VARIANTE al PIANO REGOLATORE GENERALE
del Comune di PRIMIERO
SAN MARTINO DI CASTROZZA

PIANO GENERALE INSEDIAMENTI STORICI (P.G.I.S.)

RELAZIONE ILLUSTRATIVA

Primiero S.Martino di Castrozza, aprile 2024

PRG in Vigore

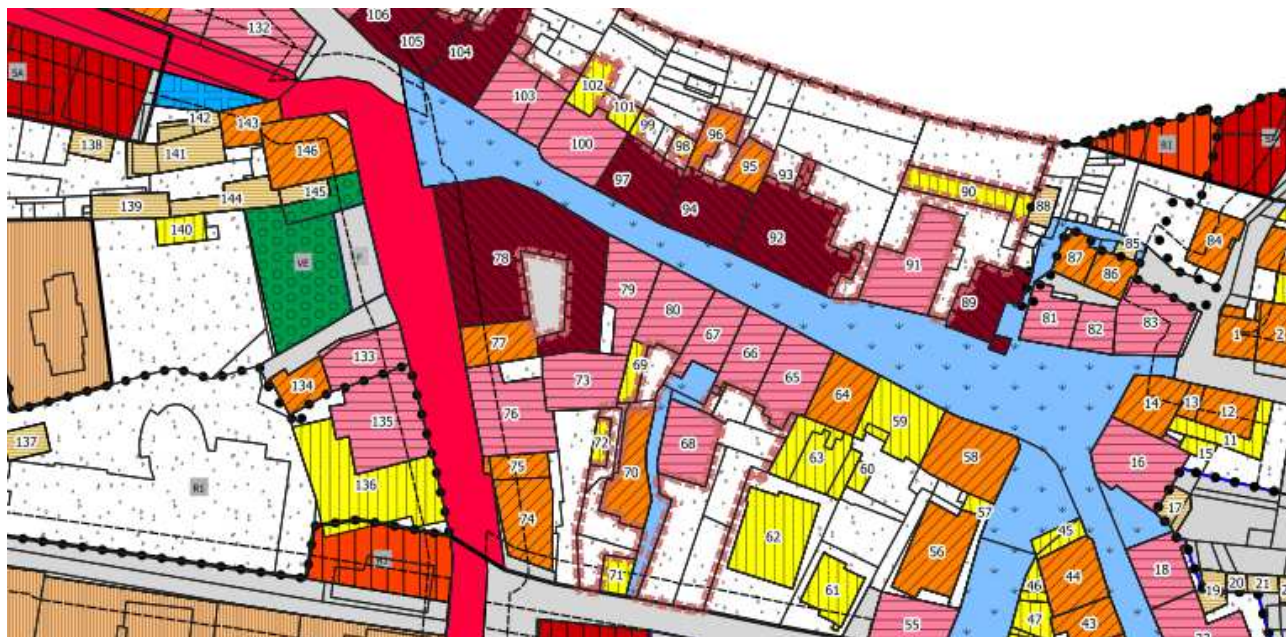
N.B.: Nella Tavola RAFFRONTO le modifiche sono state individuate tramite contorno poligonale di edifici costruiti in aderenza:

VAR.N.1 : schede edifici 141-142

VAR.N.2 : schede edifici 139-144-145

VAR.N.3 : scheda edificio 17

TAVOLA 01 – ZONIZZAZIONE in vigore

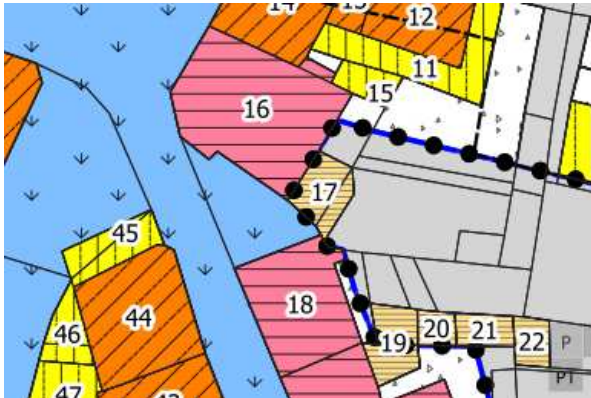
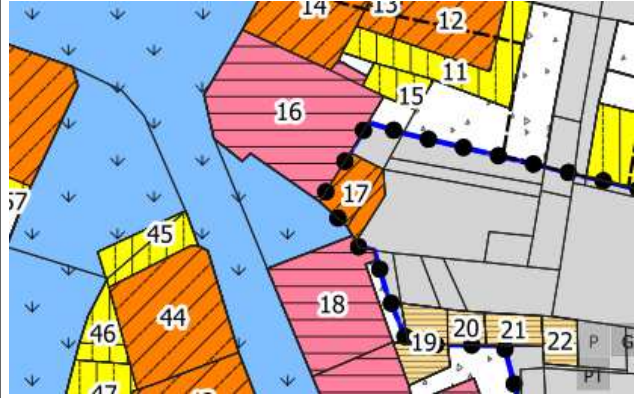
n° scheda	CARTOGRAFIA PRG FIERA anno 1999 <i>Categoria d'intervento</i>	SCHEDA PRG anno 1999 <i>Categoria d'intervento</i>	CARTOGRAFIA CORREZIONE ERRORE MATERIALE anno 2018	SCHEDA in PRG in vigore <i>Categoria d'intervento</i>
17	DEMOLIZIONE E RICOSTRUZIONE	DEMOLIZIONE	DEMOLIZIONE (*)	DEMOLIZIONE (*)

Trattasi di manufatto adibito ad attività commerciale, inserito in un comparto edilizio in cui si ravvisa la presenza storicamente assodata di edifici destinati alla residenza, al commercio, al terziario, e con i loro manufatti accessori.

Nel PGIS anno 1999 l'edificio era previsto in demolizione in quanto si intendeva creare un passaggio carrabile per raggiungere il previsto parcheggio attiguo; successivamente gli orientamenti della Amm.ne Comunale hanno fatto sì che tutto il centro storico venisse pedonalizzato e che il parcheggio fosse fruibile da altro accesso su via secondaria limitrofa al centro storico, rendendo di fatto superflua la possibilità di demolizione di questo manufatto. Di contro, proprio la presenza di questo edificio, funge da “raccordo” tra due grossi caseggiati e soprattutto rende un “continuum” la via pubblica, ed il percorso pedonale del centro storico. Va ricordato che proprio il “continuum” dell'edificio storico della “contrada di Fiera” su lotto gotico, conferisce indubbia peculiarità al sito.

La Variante assegna al manufatto la categoria d'intervento:

RISTRUTTURAZIONE.

TAVOLA 01 – ZONIZZAZIONE in vigore

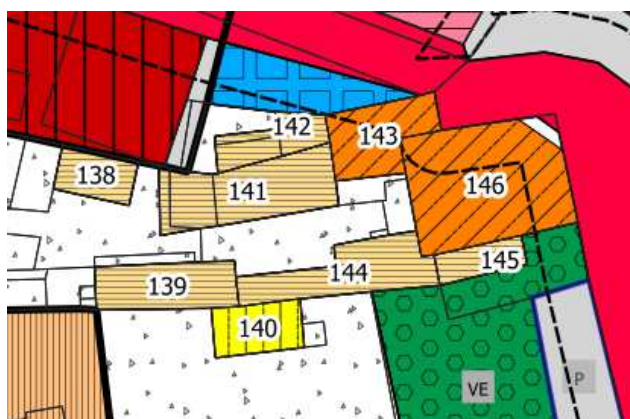
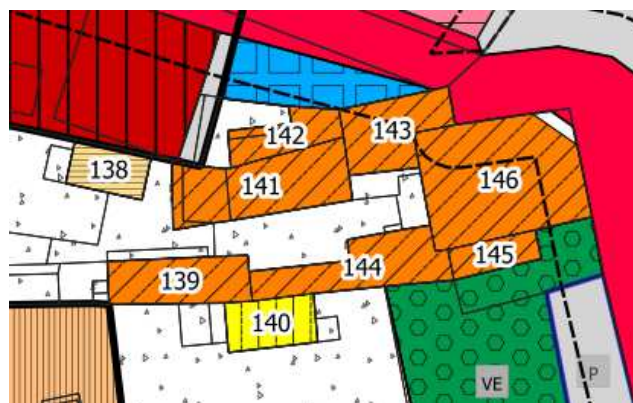
n° scheda	CARTOGRAFIA PRG FIERA anno 1999 <i>Categoria d'intervento</i>	SCHEDA PRG anno 1999 <i>Categoria d'intervento</i>	CARTOGRAFIA CORREZIONE ERRORE MATERIALE anno 2018	SCHEDA in PRG in vigore <i>Categoria d'intervento</i>
139	DEMOLIZIONE E RICOSTRUZIONE	DEMOLIZIONE	DEMOLIZIONE (*)	DEMOLIZIONE (*)

Trattasi di manufatto adibito a residenza, inserito in un comparto edilizio in cui si ravvisa la presenza storicamente associata di edifici destinati alla residenza ed al terziario, con i loro manufatti accessori.

La Variante conferisce al manufatto la categoria d'intervento:

RISTRUTTURAZIONE.

TAVOLA 01 – ZONIZZAZIONE in vigore

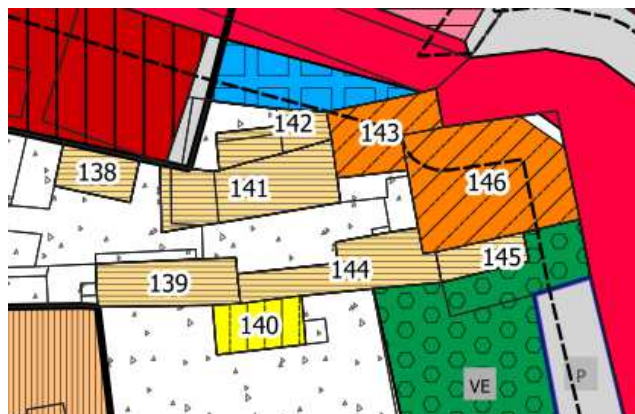
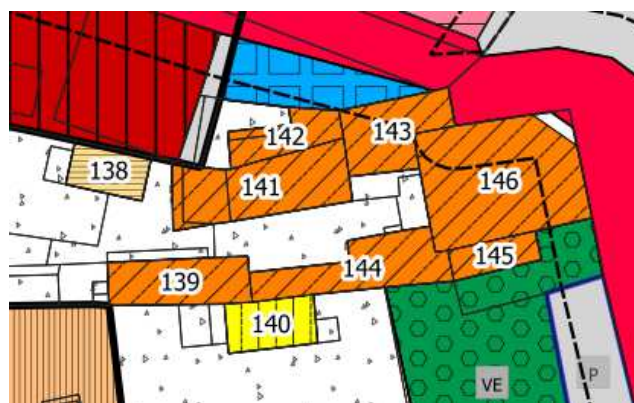
n° scheda	CARTOGRAFIA PRG FIERA anno 1999 <i>Categoria d'intervento</i>	SCHEDA PRG anno 1999 <i>Categoria d'intervento</i>	CARTOGRAFIA CORREZIONE ERRORE MATERIALE anno 2018	SCHEDA in PRG in vigore <i>Categoria d'intervento</i>
141	DEMOLIZIONE E RICOSTRUZIONE	DEMOLIZIONE	DEMOLIZIONE (*)	DEMOLIZIONE (*)

Trattasi edificio con residenza ed uffici, inserito in un comparto edilizio in cui si ravvisa la presenza storicamente assodata di edifici destinati alla residenza ed al terziario.

La Variante conferisce al manufatto la categoria d'intervento:

RISTRUTTURAZIONE.

TAVOLA 01 – ZONIZZAZIONE in vigore

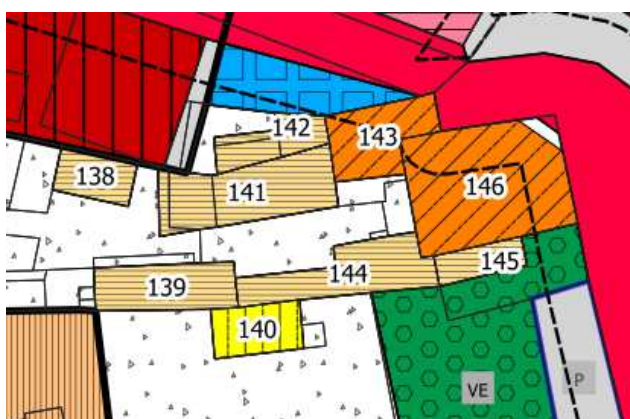
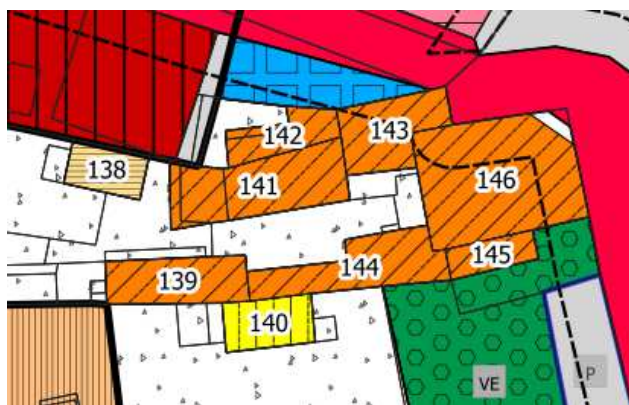
n° scheda	CARTOGRAFIA PRG FIERA anno 1999 <i>Categoria d'intervento</i>	SCHEDA PRG anno 1999 <i>Categoria d'intervento</i>	CARTOGRAFIA CORREZIONE ERRORE MATERIALE anno 2018	SCHEDA in PRG in vigore <i>Categoria d'intervento</i>
142	DEMOLIZIONE E RICOSTRUZIONE	DEMOLIZIONE	DEMOLIZIONE (*)	DEMOLIZIONE (*)

Trattasi edificio con residenza ed uffici, inserito in un comparto edilizio in cui si ravvisa la presenza storicamente assodata di edifici destinati a residenza, commercio e terziario.

La Variante conferisce al manufatto la categoria d'intervento:

RISTRUTTURAZIONE. - e interventi specifici ammessi: a) *E' sempre ammesso il cambio di destinazione d'uso per attività commerciale.* b) *E' ammesso un aumento di SUN del 40% con altezza del fronte max 3.00 m che può interessare l'area pertinenziale adiacente.*

TAVOLA 01 – ZONIZZAZIONE in vigore

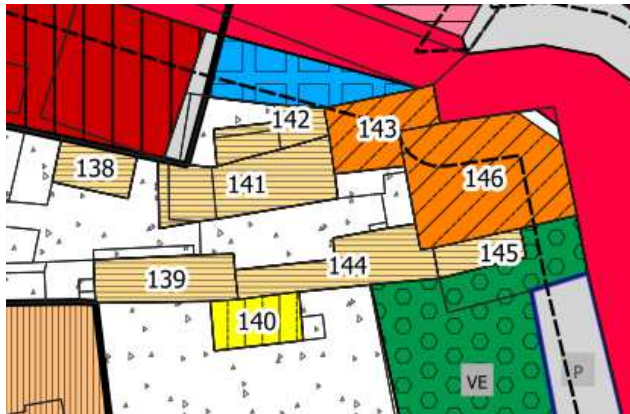
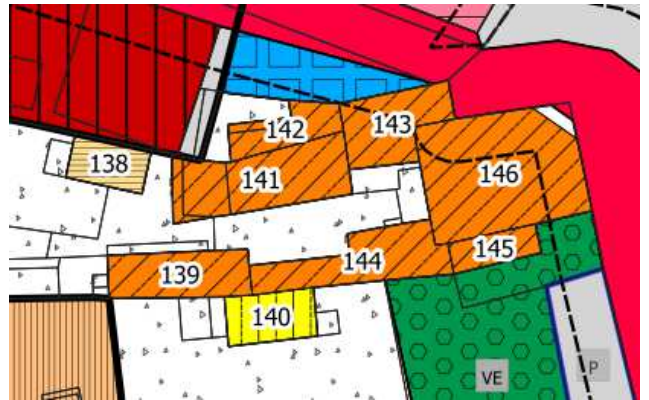
n° scheda	CARTOGRAFIA PRG FIERA anno 1999 Categoria d'intervento	SCHEDA PRG anno 1999 Categoria d'intervento	CARTOGRAFIA CORREZIONE ERRORE MATERIALE anno 2018	SCHEDA in PRG in vigore Categoria d'intervento
144	DEMOLIZIONE E RICOSTRUZIONE	DEMOLIZIONE	DEMOLIZIONE (*)	DEMOLIZIONE (*)

Trattasi di manufatto inserito in un comparto edilizio in cui si ravvisa la presenza storicamente assodata di edifici destinati alla residenza, al terziario e strutture accessorie.

La Variante conferisce al manufatto la categoria d'intervento:

RISTRUTTURAZIONE.

TAVOLA 01 – ZONIZZAZIONE in vigore

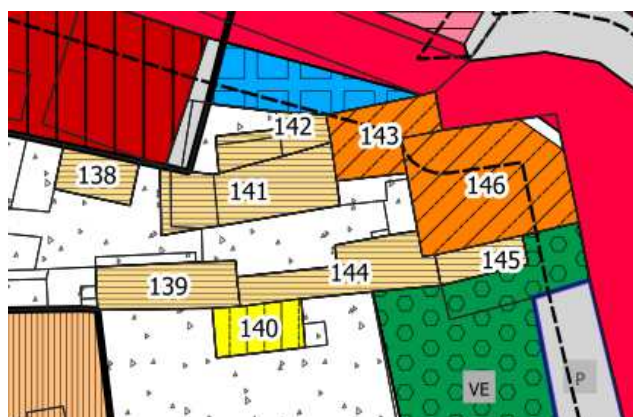
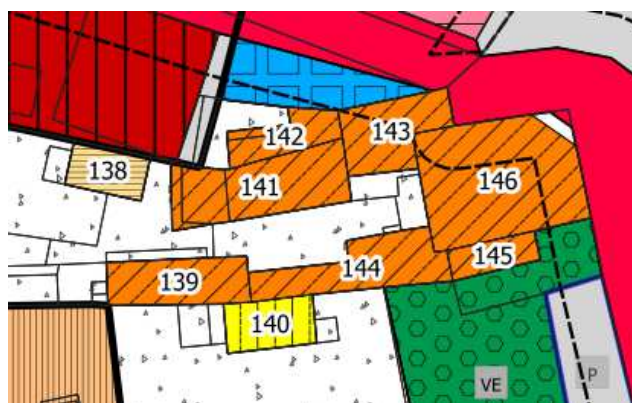
n° scheda	CARTOGRAFIA PRG FIERA anno 1999 Categoria d'intervento	SCHEDA PRG anno 1999 Categoria d'intervento	CARTOGRAFIA CORREZIONE ERRORE MATERIALE anno 2018	SCHEDA in PRG in vigore Categoria d'intervento
145	DEMOLIZIONE E RICOSTRUZIONE	DEMOLIZIONE	DEMOLIZIONE (*)	DEMOLIZIONE (*)

Trattasi di manufatto inserito in un comparto edilizio in cui si ravvisa la presenza storicamente assodata di edifici destinati alla residenza, commercio e terziario e di accessori. Il manufatto in oggetto è adibito ad attività commerciale.

La Variante conferisce al manufatto la categoria d'intervento:

RISTRUTTURAZIONE.
